Objet : Stimulateurs cardiaques – Informations techniques de programmation sur le Capteur de Ventilation Minute. Réf. : 92186345-FA

Nom du produit	Modèles
CRT-P VALITUDE™	U125, U128
Stimulateurs ACCOLADE™	L300, L301, L310, L311, L321, L331
Stimulateurs ESSENTIO™	L100, L101, L110, L111, L121, L131
CRT-P VISIONIST™	U225, U226, U228
Stimulateurs PROPONENT	L200, L201, L209, L210, L211, L221, L231
Stimulateurs ALTRUA™	S701, S702, S722

Annexe A : Description de la ventilation minute pour l'avis sur le produit VM de décembre 2017

Annexe B : Instructions de programmation soutenant les recommandations incluses dans l'Avis sur le produit VM de novembre 2017

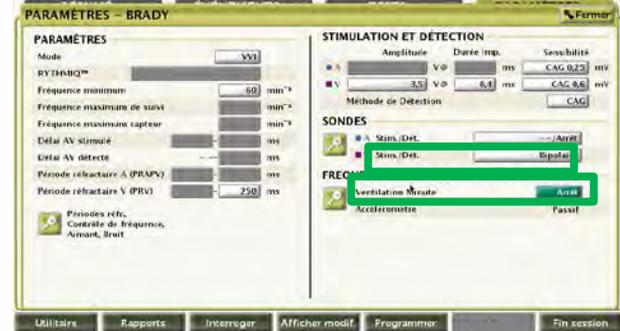
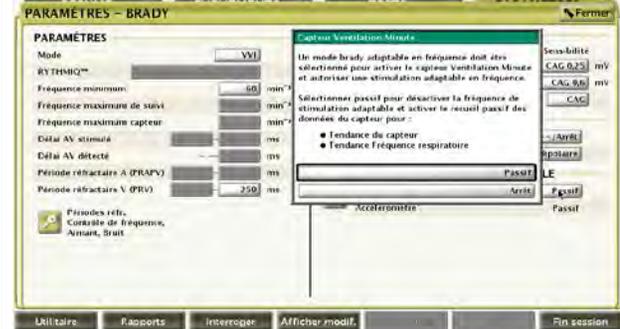
Pour tous les stimulateurs affectés et tous les CRT-P affectés, réglez le capteur de VM sur « Arrêt » en le désactivant dans les paramètres Fréquence de stimulation adaptable

3. Sur la page Paramètres – Brady, dans la section Fréquence de stimulation adaptable, relevez la valeur Ventilation Minute programmée.

Si la valeur est « Passif » ou « Marche », le capteur VM est activé.

4. Pour éliminer le risque de sur-détection du signal du capteur de VM, programmez le capteur Ventilation minute sur « Arrêt ».

Annexe B : Instructions de programmation soutenant les recommandations incluses dans l'Avis sur le produit VM de novembre 2017

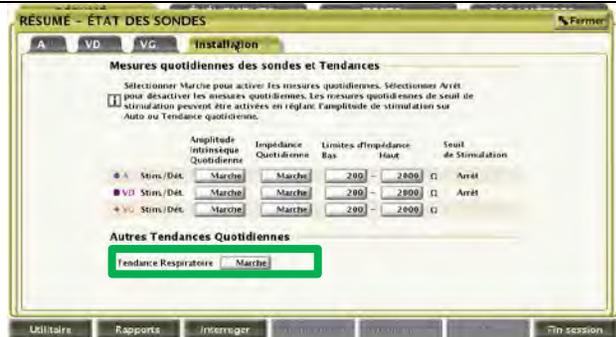
Pour les configurations américaines des CRT-P affectés, réglez le capteur de VM sur « Arrêt » en désactivant l'option Tendence de fréquence respiratoire.

3. Sur la page Résumé - État des sondes, dans la section Autres tendances quotidiennes, relevez la valeur des tendances associées à la Tendence respiratoire.

Si la valeur est « Marche », le capteur de VM est

4. Pour éliminer le risque de sur-détection du signal du capteur de VM, programmez la Tendence Respiratoire sur « Arrêt ».
